**ENQUETE PUBLIQUE
CONCERNANT LA RESTRUCTURATION DU DOMAINE
SKIABLE DE ROCHEBRUNE
DU 15 AVRIL AU 17 MAI 2019**

**RAPPORT DU COMMISSAIRE ENQUÊTEUR
et
SES CONCLUSIONS MOTIVÉES**

Enquête T.A. Grenoble n° E 19000057 / 38 du 06/03/2019

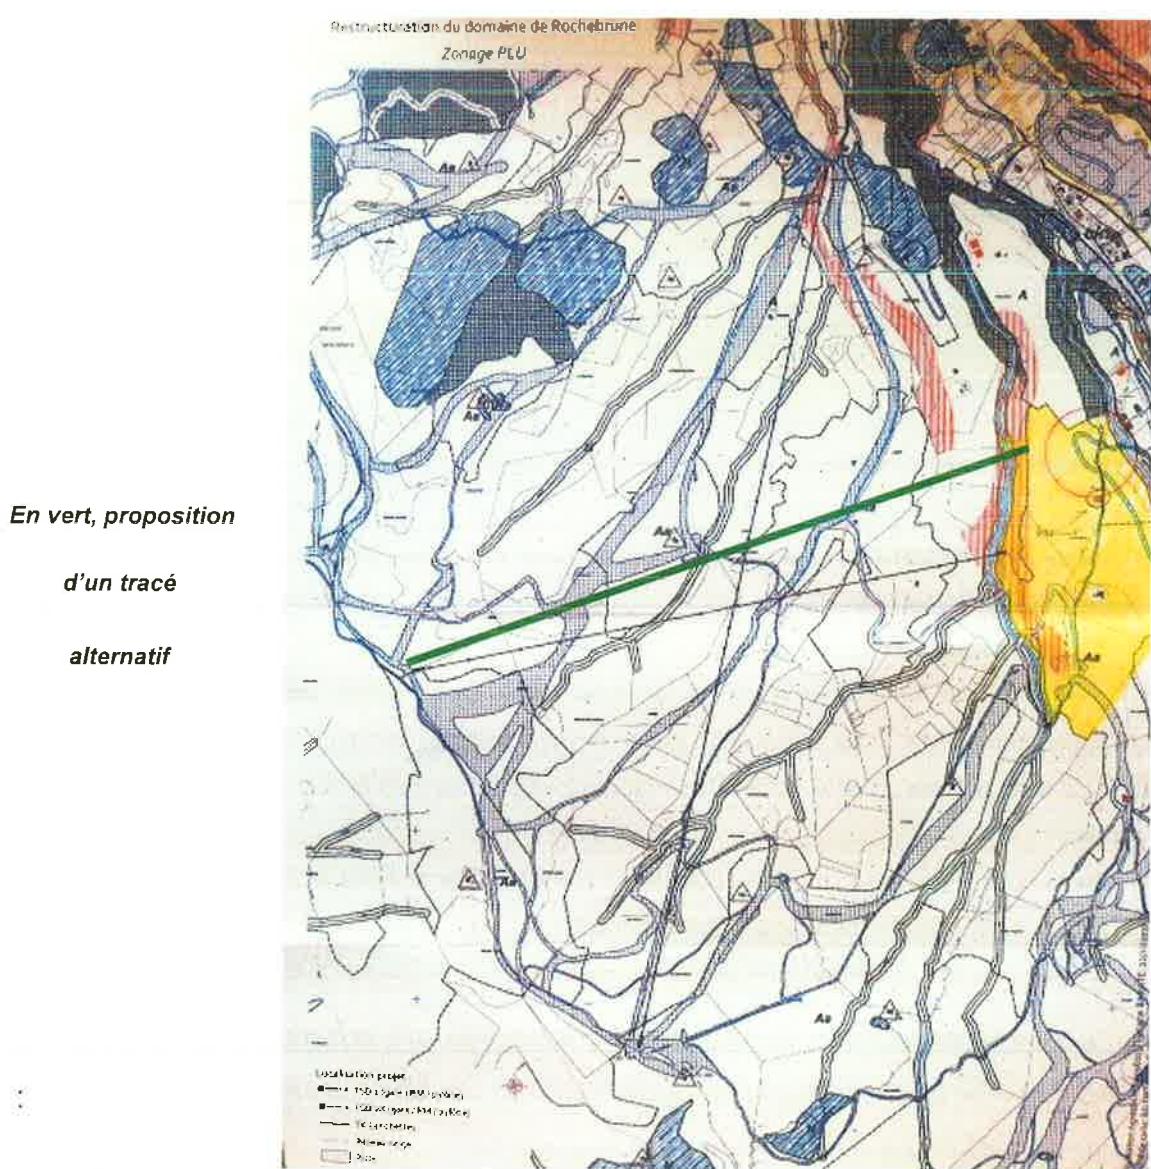
« Il y a 15 jours, nous avons appris que les câbles prévus dans ce projet vont passer à 15 mètres de notre chalet. Nous n'opposerions pas à l'idée de les voir passer derrière notre bâtie (au nord) ; nous n'aurions pas cette vue définitive de notre terrasse sur cette installation » ajoutant « On est en train de tout abandonner ce qui a été réalisé par nos familles ».

Nous nous opposons à ce projet puisqu'il ne suit pas l'idée de Mme le Maire ayant elle-même annoncé en réunion publique que le projet respectera les habitations.

« Dans le prolongement de votre rencontre avec Nathalie et Serge MABBOUX, ces derniers me demandent de vous transmettre un plan figurant un tracé alternatif au TSD 1 tel qu'il apparaît sur le plan de zonage contenu dans le dossier d'enquête publique.

Un tel tracé permettrait de diminuer fortement les nuisances de cet équipement sur le chalet formant la propriété de la famille VEYRET implanté sur la parcelle cadastrée E 1804, commune de Megève (74).

La société des remontées mécaniques de Megève a rencontré individuellement les propriétaires fonciers concernés par le projet, ce qui a conduit à certaines adaptations et à l'étude de plusieurs variantes. Ainsi, l'axe du tracé actuel du TSD des crêtes résultat de nombreuses discussions et études, se situe à 25 m du chalet concerné. Et contrairement aux observations formulées par M. Mabboux l'implantation de l'appareil est prévue au Nord de ce dernier, donc à l'opposé de la terrasse du chalet située au sud afin de limiter les nuisances.

Concernant la solution alternative proposée, cette solution a fait l'objet d'une étude approfondie par le cabinet de maîtrise d'œuvre suite aux différentes rencontres. Cette solution n'a pu être retenue du fait des contraintes qu'elle engendrait et qui étaient de nature à remettre en question l'existence même du projet :

AMENAGEMENT ACTUEL DU DOMAINE DE ROCHEBRUNE

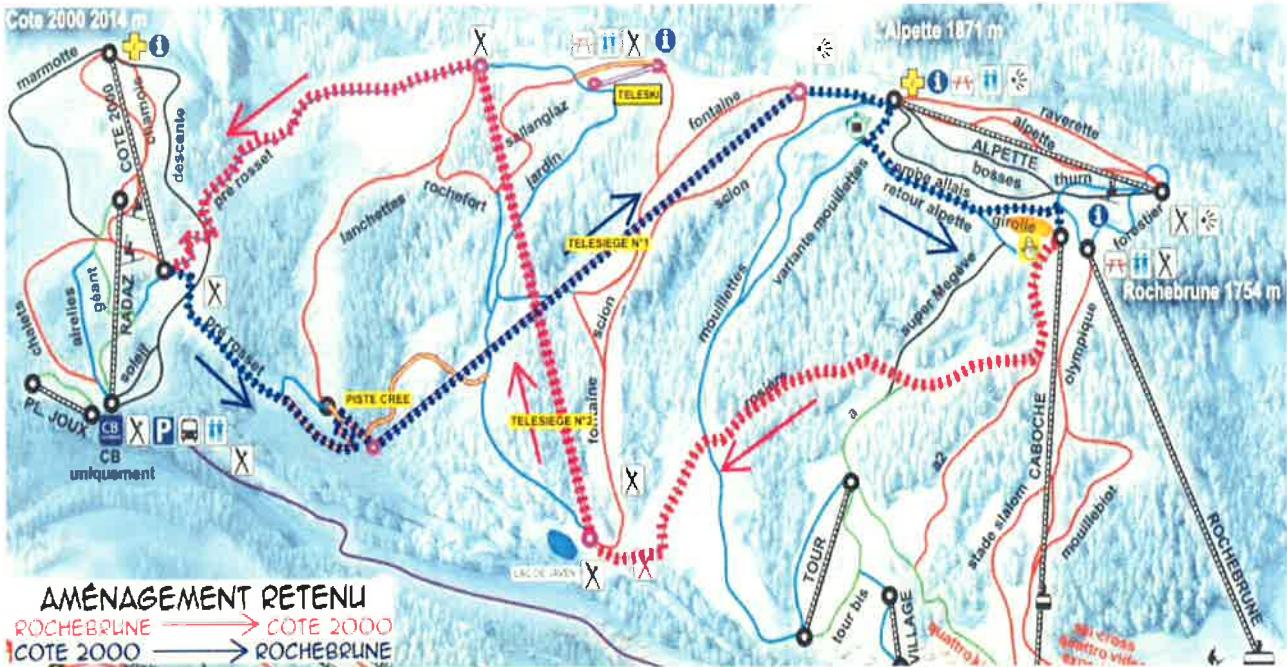
Ces trois pistes qui donnent accès à Petite Fontaine ne sont pas des pistes véritablement intéressantes. Ce sont des accès qu'on pourrait améliorer.

En jaune sur l'extrait de plan, les secteurs concernés par le travail de lisière, les principes

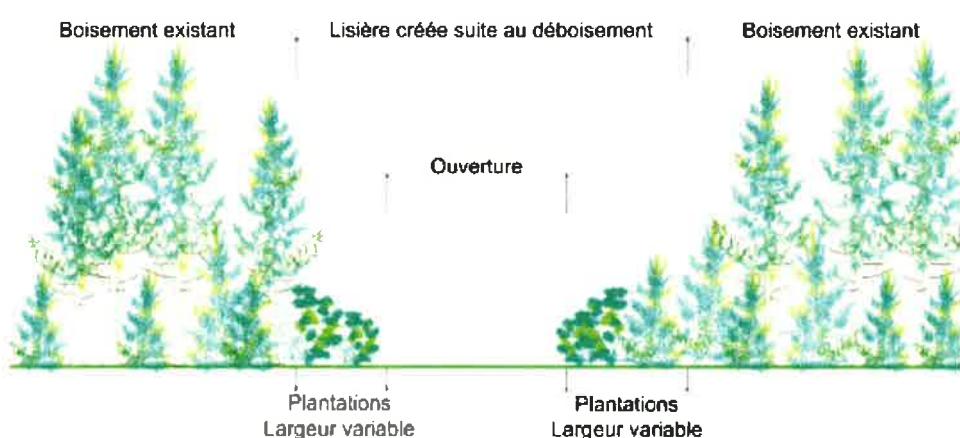
> une protection temporaire des plantations par une barrière bois aux abords de la nouvelle piste, pour présenter l'intérêt d'une bonne intégration paysagère, tant hivernale qu'estivale, et supprime l'inconvénient de l'entretien en période d'enneigement.
